Saksframlegg

2-068 Tønsåsen næringsområde - 2. gangsbehandling av reguleringsplan

Vedtak i Kommunestyret - 28.05.2020

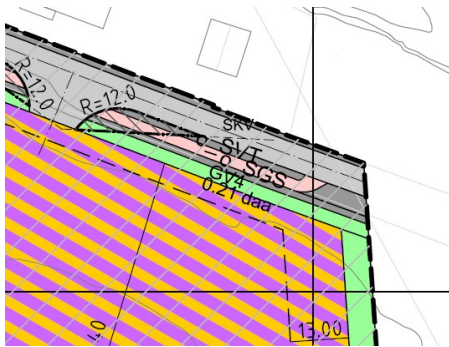
Pro Invenia (forslagsstiller) ønsket i utgangspunktet å fjerne hele vegetasjonssonen og i stedet sette opp gjerde som skjerm, alternativt smale inn til 3 meter vegetasjonssone.

Kommunedirektøren (rådmannen) har vurdert alternative løsninger i samarbeid med forslagsstiller.

Det er problematisk å klargjøre areal og beplante med vegetasjon før området innenfor er igangsatt for masseuttak, særlig når området innenfor har høyere terreng. Det vurderes som en bedre løsning å først sette opp sikringsgjerde som følger eksisterende terreng langs gang- og sykkelvegen, og så ta ut masser innenfor. Når massene er tatt ut, fjernes sikringsgjerdet, det etableres ny vegetasjon i tillegg til permanent gjerde som skjermer mot innsyn til næringsområdet.

De bestemmelsene som nå legges fram til behandling er i overensstemmelse med forslagsstiller, og innebærer en 3 meter bred vegetasjonssone som skal etableres etter at masser er tatt ut og terrenget er klargjort, men før ny bebyggelse kan tillates.

Endret plangrense til 2.gangsbehandling

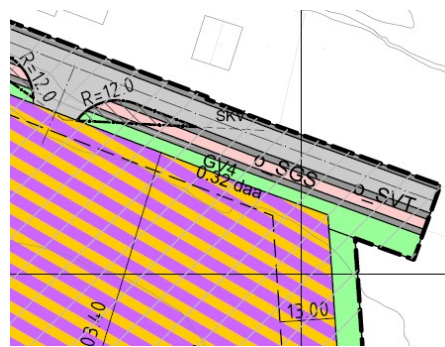
Planavgrensningen er endret ved at 20 meter veg og gang- og sykkelveg i øst er tatt ut av planen. Utgangspunktet for at det var med i planen ved varsling var at kommunen ønsket å sikre at frisikten ble overholdt ved nye avkjørsler til næringsområdet, og disse var ikke plassert på dette tidspunktet. På plankartet er nå den østligste avkjørselen plassert slik at frisikt er overholdt, og veg og gang- og sykkelveg blir regulert i hele planens lengderetning. Se vurdering under Nettanlegg og ledningstrasè. Det stilles rekkefølgekrav om opparbeiding av gang- og sykkelvegen samt belysning langs vegen før det tillates etablering av atkomst og mineraluttak i N2. På bakgrunn av dette er det vurdert at endringen av planavgrensningen ikke har noen negative konsekvenser, og at det er uproblematisk å krympe planområdet.
